# 평가사유서

□ 건명 : 부산항 진해신항 준설투기장(3구역) 호안(2공구) 축조공사 일괄입찰  
설계심의

□ 전문분야 : 항만 및 해안

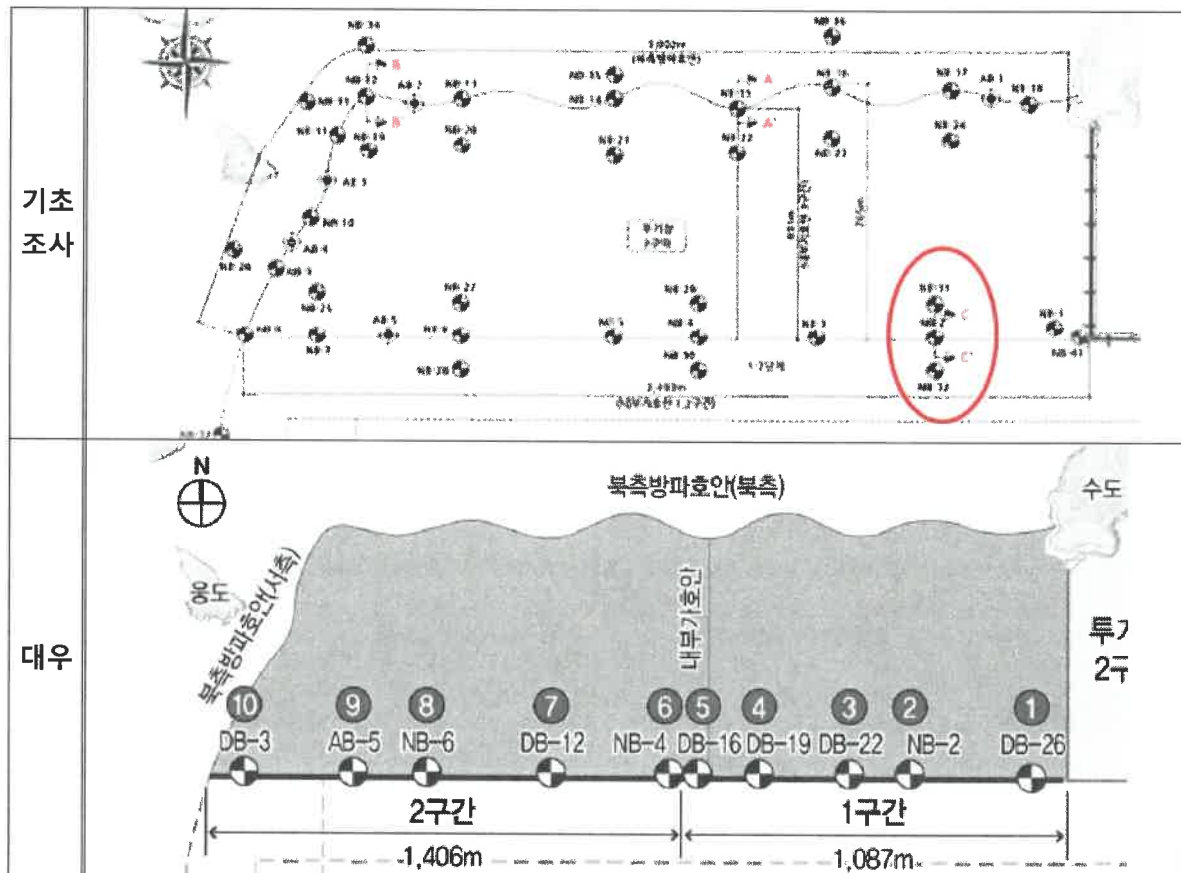
- 사석 및 DCM에 대한 내구성에 대해서는, 기초조사용역에서는 별도 검토를 수행하지 않았으나, 대우측에서는 내구성, 풍화민감도 분석 등 수행

⇒ 대우측에서는 기초조사용역과 동일한 기준을 적용한 사례도 있으나, 침하 및 변위기준, DCM 지지력 기준, 내진설계 등 일부 중요한 기준을 상향하여 적용한 것으로 판단

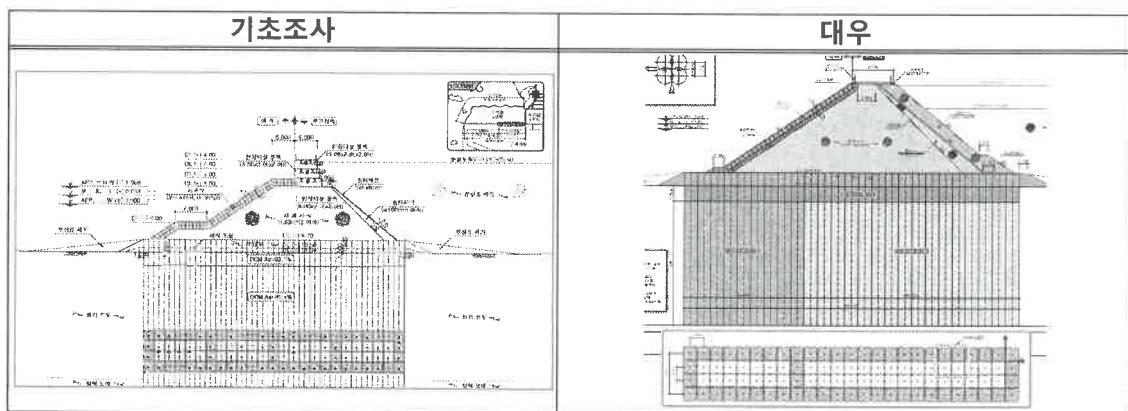
- 기초조사용역 및 대우측에서 모든 구간의 기초처리가 필요하다는 결론은 동일하게 도출하였으나, 기초조사용역의 안전율은 0.197~0.268, 잔류침하량은 440.19cm가 나온 반면, 대우측은 안전율 0.244~0.642, 잔류침하량은 59~578cm로 산정하여 좀더 보수적으로 해석을 수행한 것으로 판단

⇒ 기초처리의 필요성에 대해서는 기초조사용역 대비 대우가 좀더 폭넓게 해석을 수행하였고, 최종결과는 동일하나 그 결과값에서 보수적으로 해석한 것으로 판단

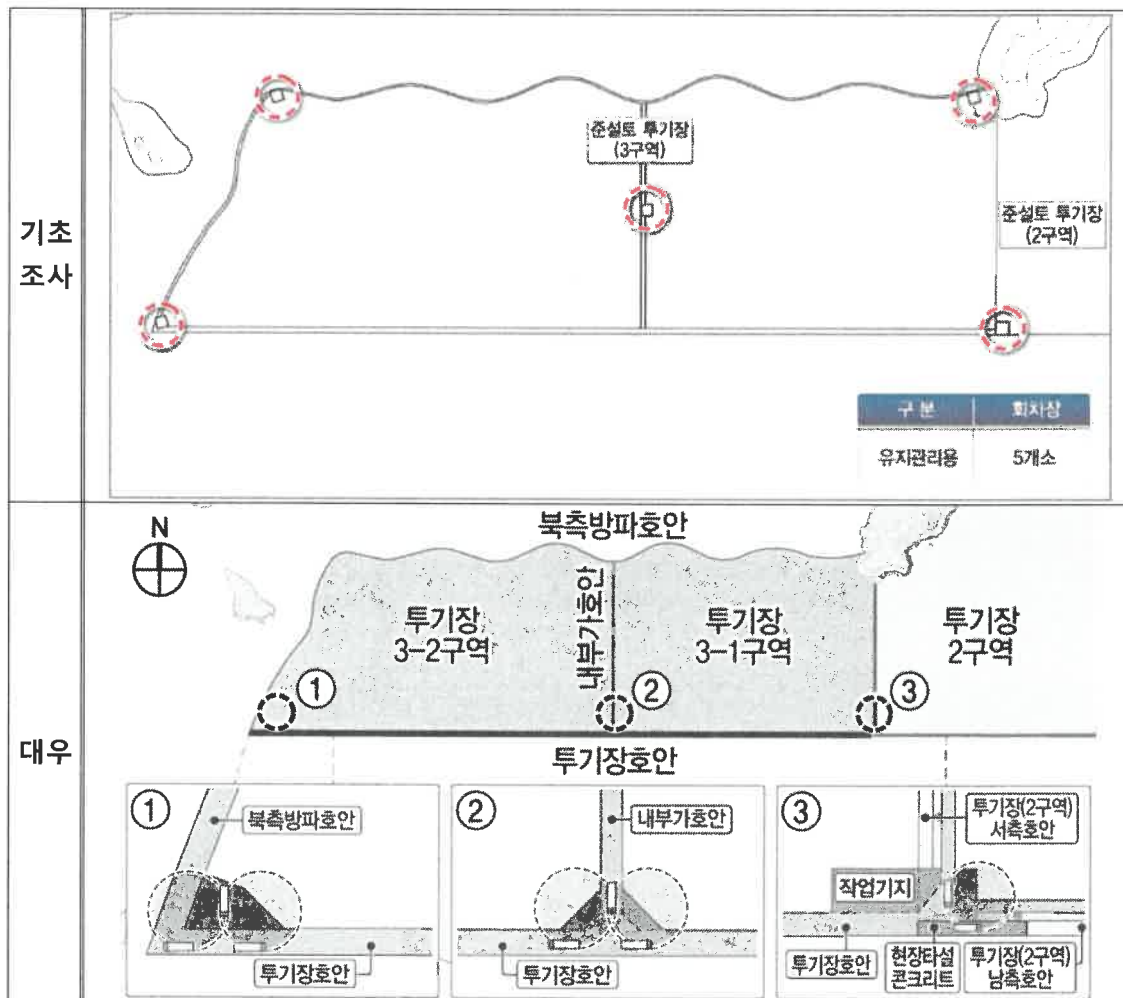
- 액상화 평가의 경우, 기초조사용역에서는 관련 기준(원지반 대상층 심도 20m 이상, 전단파 속도 200m/s 이상)에 의거하여 생략하였으나
  - 대우측에서는 총 6개 지점에서 액상화 예비검토를 시행하고 간이평가 및 액상화 안정성을 검토하였으며, 표층부 개량 및 개량심도 증대를 통한 추가 액상화 예방대책 마련

⇒ 내진 분야에 대해서는 기초조사용역 대비 대우측이 지진파, 조사항목, 해석단면, 액상화 및 보강 등 거의 모든 부분에서 폭넓은 검토 및 보수적인 개선방안을 제시하였다고 판단

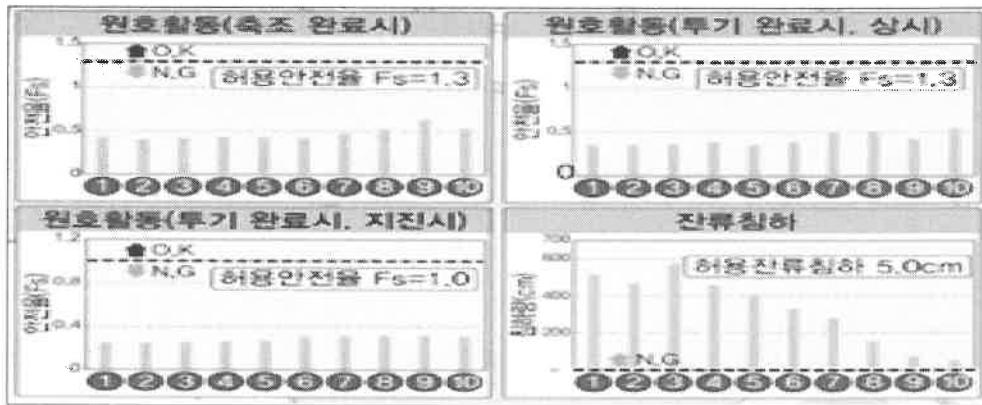
- 전 구간 해석 결과 안전성 기준에 불만족한 것으로 산출되므로 전 구간에 대해서 기초지반처리 등 지반보강이 필요한 것으로 판단

- ☞ (평가의견) 대우건설 컨소시엄은 사석경사제 10개 단면에 대하여 원호활동, 잔류침하를 평가하여 기초지반처리 필요성을 확인하는 등 설계 적정성은 확보된 것으로 판단됨

#### □ 계측 항목

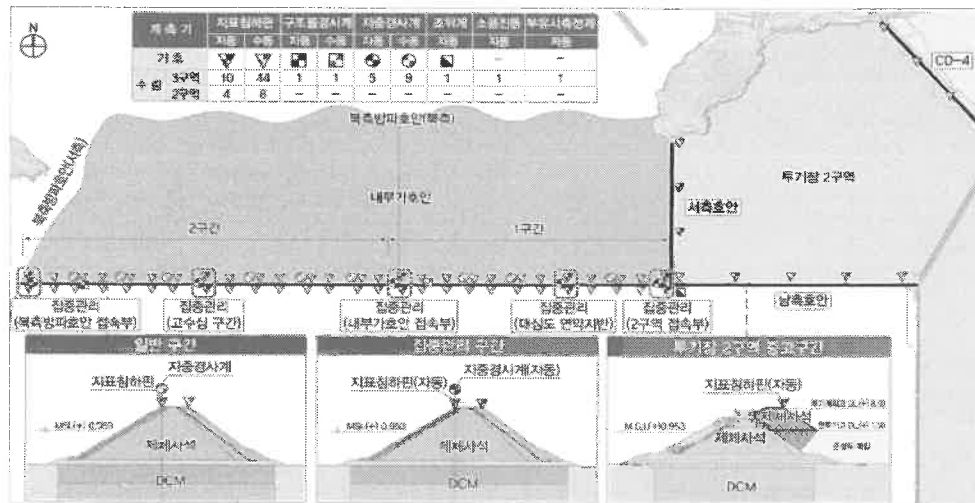
- o 주요 현장 여건(①투기장 2구역 접속부, ②대심도 연약층 분포, ③여수토 설치 구간, ④인접공구 접속부, ⑤대수심 분포구간, ⑥가스관 터널 통과)을 고려하여 관리가 필요한 장소 위주로 계측 위치 결정

- 침하 및 안정, 해양, 환경, 시공관리 등 목적에 부합한 계측 항목 선정

#### ① 해역특성을 고려한 수리현상 및 해저지형 사전조사 계획의 적정성

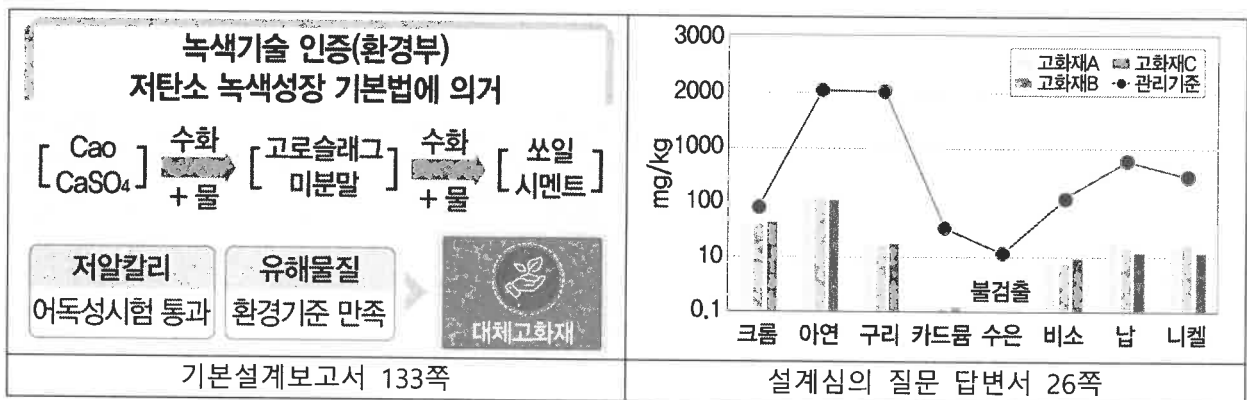
- 조위·조류·층별연속부유사·조석과 같은 수리현상과 해저지형·수중위험물·수중지장물 조사 등으로 해양의 제반 수리 특성과 공사에 따른 위험요소 (위험물, 지장물) 등을 파악하고 있어 수리현상 및 해저지형 파악은 적정한 것으로 판단됨

< 각종실험보고서 제2권(수치 및 수리모형실험 II 45p) >

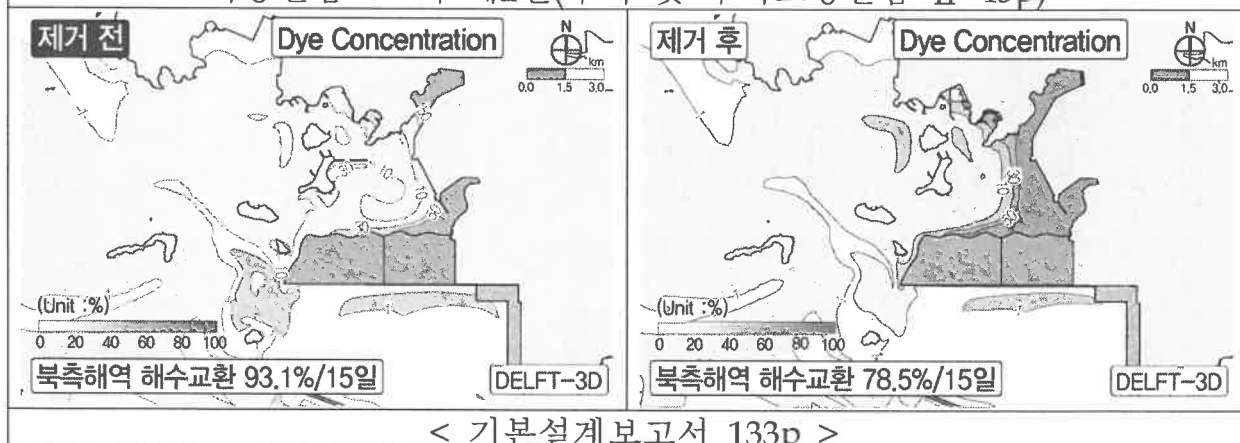
- 해수교환율과 관련하여 각종실험보고서 제2권(수치 및 수리모형실험 II)의 제3장에서 해수교환율 검토 결과를 제시하고 있음 이는 환경영향평가 심의의견을 반영하여 사업대상지 북측해역의 해수교환율 변화양상을 파악하기 위해 수행한 결과를 적절히 제시하고 있음

< 각종실험보고서 제12권 68p >

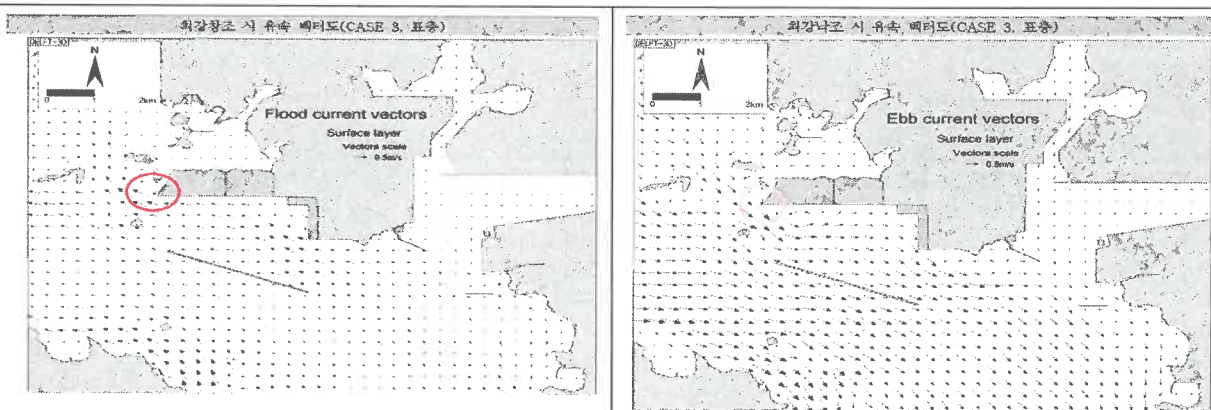
- 부유사는 주변의 양식장피해와 직결되는 사항으로 이에 대한 철저한 대비가 필요하다고 판단됨. 각종실험보고서 제12권(환경영향분석 및 저감방안 68p)에서 제시한 2단계로 오탉방지막 및 등부표 설치계획과 관련하여 투기장 호안 서쪽 끝단의 유속은 공사 후 유속이 강해지는 것으로 예측됨에 따라, 오탉방지막의 운용시 유의해야할 것으로 판단됨. 따라서 주기적인 오탉방지막 유지관리와 모니터링이 필요하다고 판단됨
- 또한, 공사기간 중 부유사(부유물질) 긴급대응이 가능하도록 하여야 하며 특히, 대조기, 태풍, 강풍, 장마 등의 퇴적물 부유와 확산 이동이 발생할 소지가 있는 시기에 철저한 관리가 필요할 것으로 보임
